Č. j.: JIH/123459/23/INV/Dec VZ 70.23

Vysvětlení zadávací dokumentace č. 14

Veřejná zakázka: **VZ 70.23 Rekonstrukce sportovního centra Ostrava-Dubina**

Z29 KONSTRUKCE PRO OSAZENÍ ZOTK

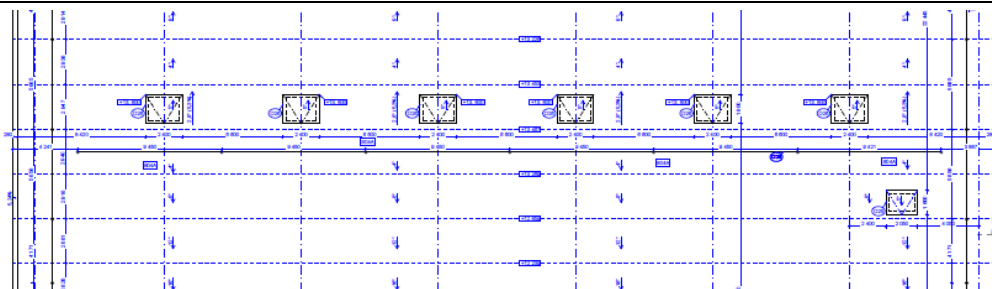
V projektové dokumentaci nesedí výkres střechy s výkresem Konstrukce pro uložení ZOTK – viz výše a tím pádem asi není správně výpis oceli pro odk.Z29 KONSTRUKCE PRO OSAZENÍ ZOTK.

Zároveň nesedí počet kusů prvků ZOTK pod odk.Z25 A Z26.

ZOTK jsou na půdoryse střechy osazené přímo nad jednotlivými vazníky a na výkrese VÝMĚNY ZOTK jsou prvky ZOTK umístěny mezi jednotlivými vazníky.

Můžete vysvětlit rozdílnou dokumentaci, co se týká prvků Z29, Z26 a Z25?

Můžete vysvětlit rozdílné umístění prvků ZOTK na střechě? Jednou jsou umístěny mezi vazníky a jednou přímo nad vazníky?

Odpověď č. 68

Zadavatel uveřejňuje výkres D.1.1.20 půdorys střechy a plán střechy.

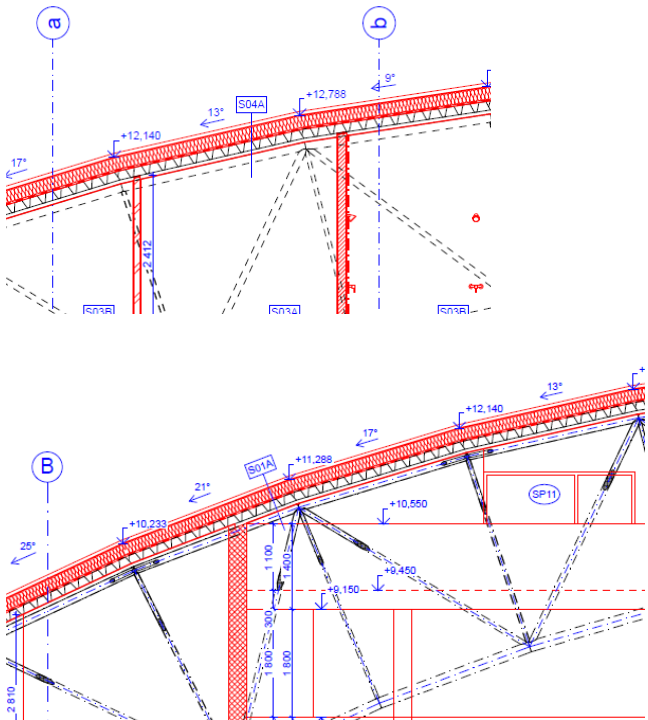
Dotaz č. 70	<p>Řez B-B' řez C-C'</p>  <p>Jaká bude skladba střechy haly, bude S01A nebo S04A? Bude opravená projektová dokumentace?</p>
Odpověď č. 70	<p><i>Střešní skladba bude S04A, veškeré střešní konstrukce v projektové dokumentaci začínající označením S04. Skladba S01a je skladba podlahy sportoviště na zemině.</i></p>
